CONSEJERÍA PARA LA TRANSICIÓN ECOLÓGICA Y SOSTENIBILIDAD

RESOLUCIÓN de 27 de abril de 2021, de la Dirección General de Sostenibilidad, por la que se formula informe de impacto ambiental del proyecto "Planta solar fotovoltaica 4,50 MWn", cuyo promotor es Energía de la Zarza, SL, en el término municipal de La Zarza (Badajoz). Expte.: IA19/1830. (2021061314)

Croquis cruce de línea eléctrica aérea sobre cauce

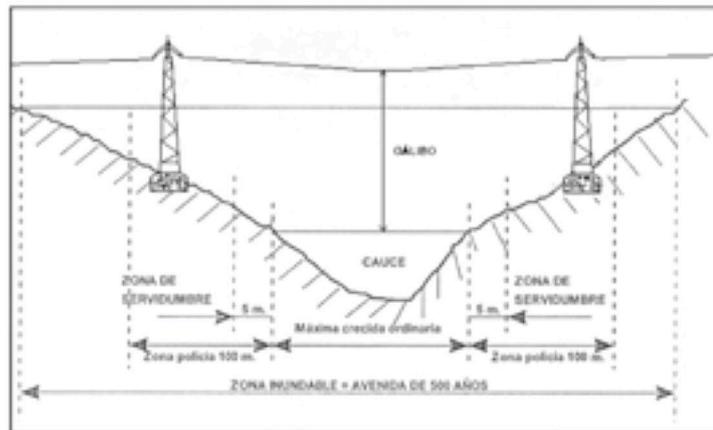
No consta en este organismo que el promotor haya solicitado la pertinente autorización para la instalación de línea eléctrica aérea de evacuación sobre cauces de DPH, por lo que deberá solicitarla a este organismo de cuenca.

Los cruces de líneas eléctricas sobre el DPH se tramitarán por el organismo de cuenca conforme a lo establecido por el artículo 127 del Reglamento del DPH. La documentación técnica a presentar consistirá en una sucinta memoria, especificando las características esenciales de la línea y en planos de planta y perfil transversal, en los que queden reflejados el cauce, los apoyos y los cables, acotando la altura mínima de éstos sobre el nivel de las máximas crecidas ordinarias. El expediente se tramitará sin información pública.

En todos los cruces la altura mínima en metros sobre el nivel alcanzado por las máximas avenidas se deducirá de las normas que a estos efectos tenga dictada sobre este tipo de gálibos el Ministerio de Industria y Energía, respetando siempre como mínimo el valor que se deduce de la fórmula:

$$H = G + 2,30 + 0,01 \times U$$

- H = Altura mínima en metros.
- $G = 4,70$ para casos normales y $10,50$ para cruces de embalses y ríos navegables.
- U = Valor de la tensión de la línea en kV.
